PROGETTO PER LA REALIZZAZIONE DI NUOVI DEPOSITI E RELATIVI UFFICI

ELABORATO d11
DOCUMENTO DI VALSAT

Integrazione

VALSAT - INTEGRAZIONI

Figura 1 – Estratto della cartografia “Fasce di rispetto degli impianti per la trasmissione e la distribuzione dell'energia elettrica – Stazioni radio base per telefonia mobile (da “I campi elettrici e magnetici” elaborato di QC del PSC, 2014). In rosso l’area in esame.

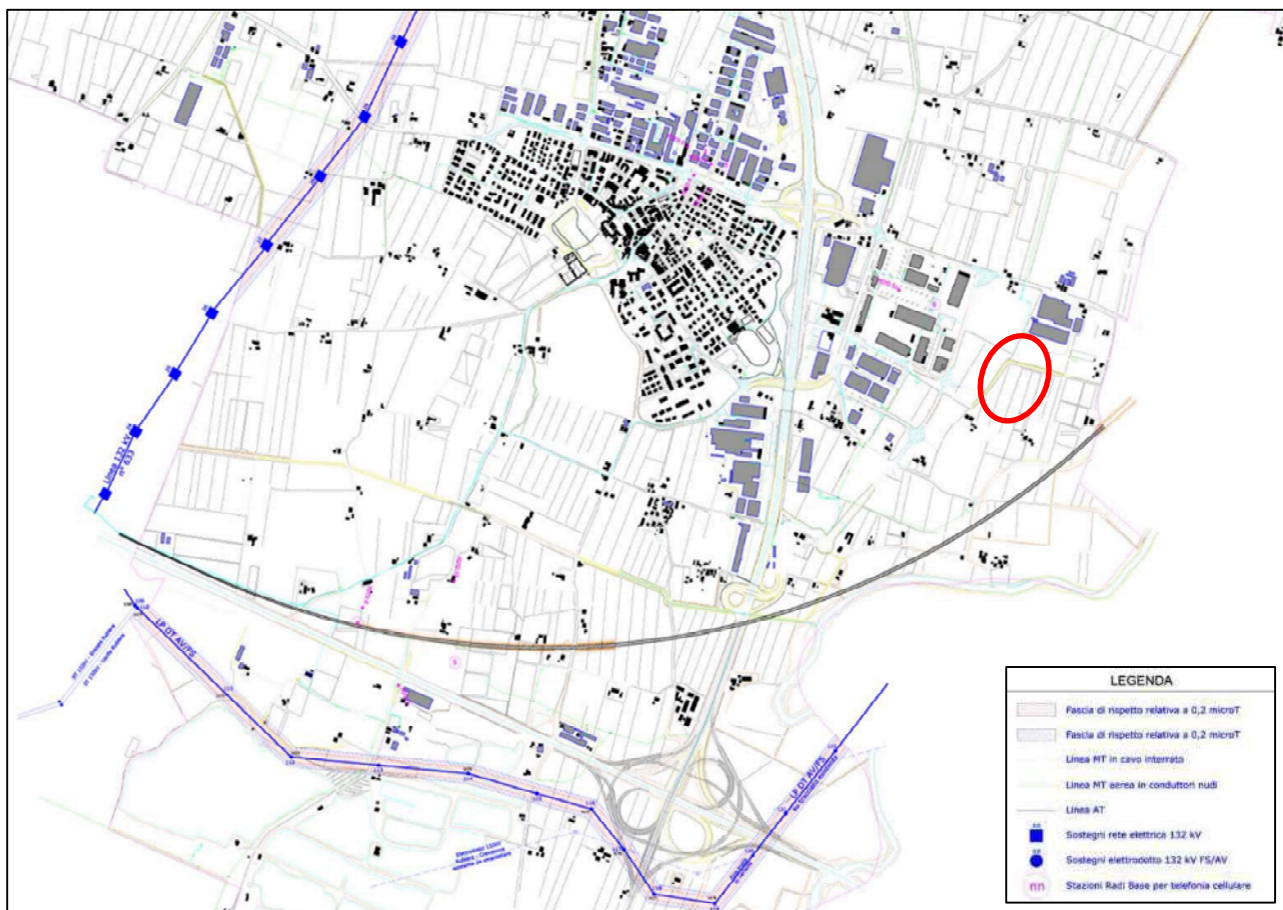
- si riportano di seguito le considerazioni sviluppate sull’elettromagnetismo per rispondere alla richiesta ARPAE così formulata: *“ Per i campi elettromagnetici manca l’indicazione degli impianti per telefonia mobile: quanto riportato nella Valsat non è esaustivo: “gli impianti delle telecomunicazioni rientrano negli standard di un’area produttiva.”, che non vuol dire niente. Nel merito si fa presente che il sito web di Arpae fornisce un catasto SRB, alla voce ‘webcem’, che non viene aggiornato del tutto negli ultimi 6 mesi, perchè a breve verrà messo on line un nuovo catasto a cui stiamo lavorando a livello regionale, ma comunque dà buone indicazioni sull’esistente. Sarebbe opportuno che dessero indicazioni sugli impianti esistenti nel raggio di 200 m dall’area in progetto.”*

L’area oggetto di intervento non è interessata da linee elettriche aeree; il traliccio più vicino all’area in esame, appartenente alla linea AV/FS, è situato a circa 200 m di distanza in direzione est, nelle immediate adiacenze del tracciato ferroviario TAV. Non sono presenti impianti radiotelevisivi e quelli delle telecomunicazioni rientrano negli standard di un’area produttiva.
